Fra: [Linda Marie Skryseth](#)
Til: [Rune Berge](#)
Kopi: [Tone Bye Moen](#); [Johan Steffensen](#); [Jan Willy Mundal](#)
Emne: SV: Teleplanbyen -VPKL: Avfallssug??
Dato: fredag 4. september 2020 09:32:52

Vi skal nå i gang med utarbeidelse av VPKL for Teleplanbyen ved Oksenøyveien Nord. Ønsker BK Forurensning og renovasjon at vi tar med avfallssug i planene for teknisk infrastruktur i området? Kan dere i så fall angi tilknytningspunkt for avfallssug fra dette området på vei til en sentral for avfallssug? Gjerne også dimensjon for ledningen dersom den allerede er gitt? Vet dere evt om tilknytningsplikt vil gjelde for all bebyggelse, eller bare for bolig?

Vedlagt følger oversiktskart over eksisterende ledningsnett på Fornebu.

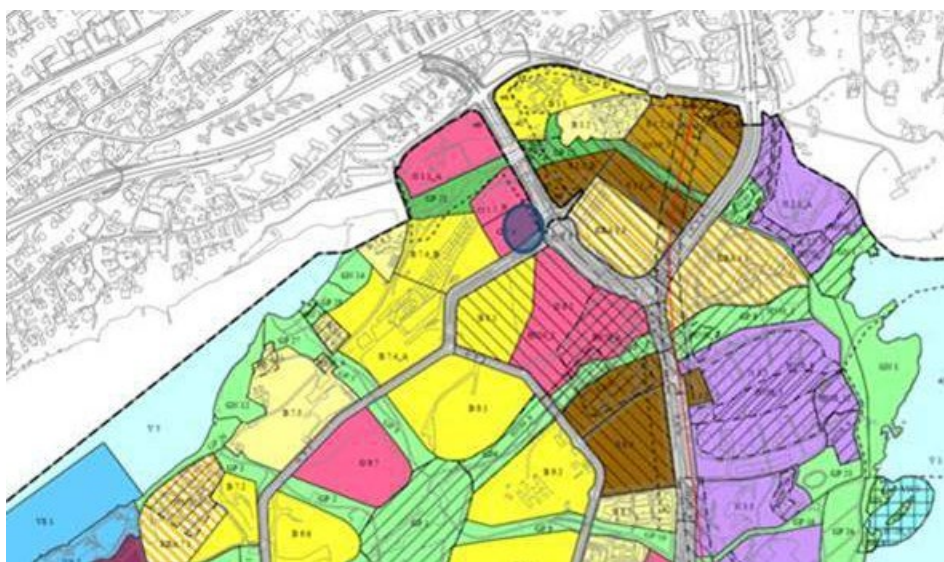
Slik jeg har forstått det så skal alt innenfor KDP3 tilknyttes avfallssug, i alle fall nye boliger. All husholdning er forpliktet til å bruke kommunal renovasjonsløsning. Næring kan velge. Offentlig næring/kommunale formålsbygg skal tilknyttes (municipal waste). Kartutsnittet nedenfor viser

grensen på avfallssug som skal tilknyttes Sentral 2/sentral 3 (blå ring på bildet). Oksenøyveien utgjør grense for området som skal inkluderes i avfallssuget. Alt nord for Oksenøyveien skal da ikke tilknyttes avfallssug, i henhold til KDP3 (slik jeg forstår dette).

Hvis disse områdene skal tilknyttes avfallssug så må det vurderes opp mot kapasitet på avfallssugsentraler.

Jeg tenker at det er hensiktsmessig, da flere tilknytninger vil gjøre avfallssug mer lønnsomt, men dette avhenger av om det blir behov for en sentral til. Hvor mange boliger og ev. næring skal bygges ut nord for Oksenøyveien? Hvor lang blir avstanden fra «brannstasjonstomta» og ut til ytterste nedkast?

Hvis dette skal tilknyttes eksisterende avfallssug på Fornebu, så må det følge allerede eksisterende infrastruktur på 400 mm ledningsnett.

- 1) Dere vurderer videre om området skal tilknyttes
- 2) Vi forutsetter i vår VPKL at alle bygg skal tilknyttes (inntil vi får beskjed om noe annet)
- 3) Vi forutsetter D=400 mm
- 4) Vi forutsetter at Teleplanbyen evt. tilknyttes nordre punkt på eksisterende nett, slik det er vist på din vedlagte plantegning fra Envac, ved John Strandruds vei 1.
